**“ADQUISICIÓN DE EQUIPOS PARA REPOTENCIAR EL  
LABORATORIO QUÍMICO Y PETROGRÁFICO DEL IIGE,  
NECESARIOS PARA EL DESARROLLO DEL PROYECTO DE  
INVESTIGACIÓN GEOLÓGICA Y DISPONIBILIDAD DE  
OCURRENCIAS DE RECURSOS MINERALES EN EL  
TERRITORIO ECUATORIANO CON FONDOS DEL  
PRÉSTAMO BID NRO 4989/OC-EC (EC-L1257)”**

**CÓDIGO: EC-L1257-P00006**

**BOLETÍN DE ACLARACIONES N° 1**

**FEBRERO DE 2025**

Figura 1.5. Espectro Raman habitual, compuesto por las bandas Raman Stokes.

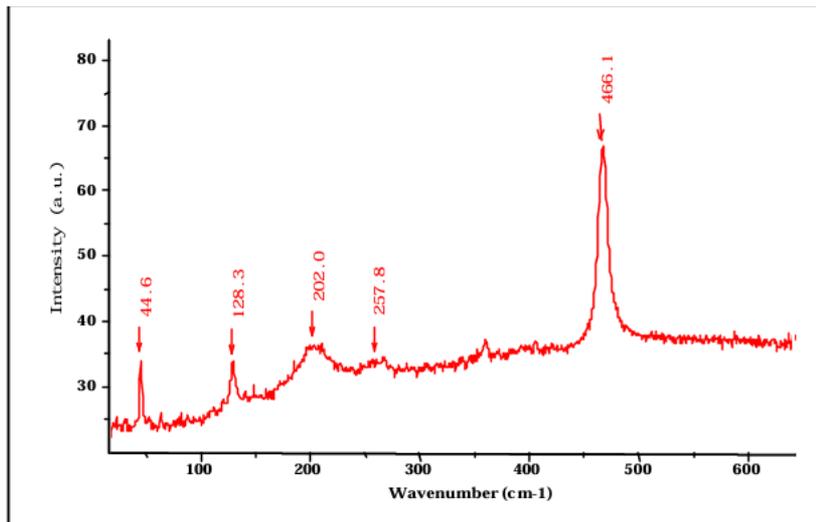
Se solicita ampliar el rango espectral de  $90\text{ cm}^{-1}$  –  $4000\text{ cm}^{-1}$  establecido en el lote 7, apartado "Espectrómetro viñeta 4", a un rango mayor de  $30\text{ cm}^{-1}$  –  $4000\text{ cm}^{-1}$  por estos motivos.

Estas condiciones pueden resultar en una pérdida significativa de información espectral, especialmente en los rangos más bajos. El rango extendido hasta  $30\text{ cm}^{-1}$  permite capturar información crucial en estas frecuencias bajas, lo que mejora la precisión y la calidad de los análisis como se puede observar en la figura

Referirse a la Enmienda Nro. 27 del Boletín de Enmiendas Nro. 3.

## RANGO DE DETECCIÓN ESTÁNDAR

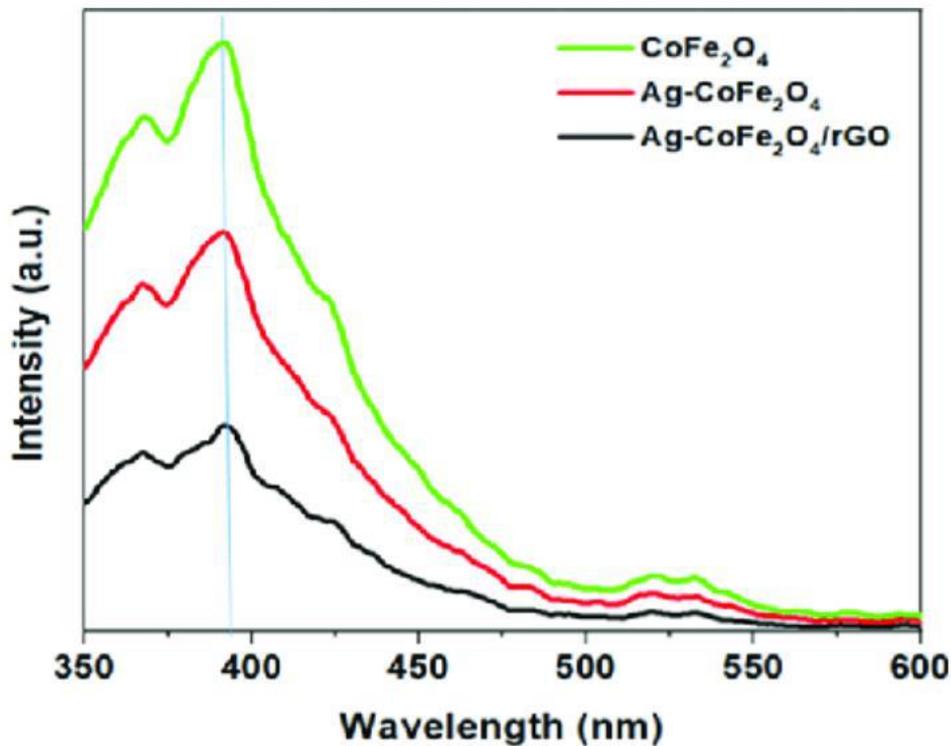
Por estas razones, la ampliación del rango de detección estándar, que pasara de 530 nm – 1100 nm (según lo establecido en el lote 7, apartado "Espectro metro vineta 2") a 300 nm – 1600 nm, determinara los materiales necesarios para su aplicación en el ámbito de la Geología. A continuación, se detalla la información de estudios realizados en Geología.

**Figure 7:** PL spectra of ZnO:CO:Cr thin film.

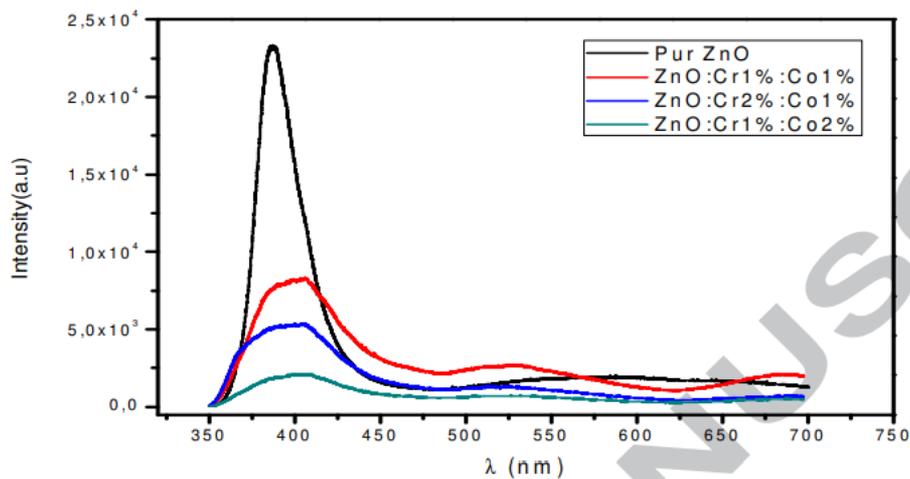
Otro ejemplo:
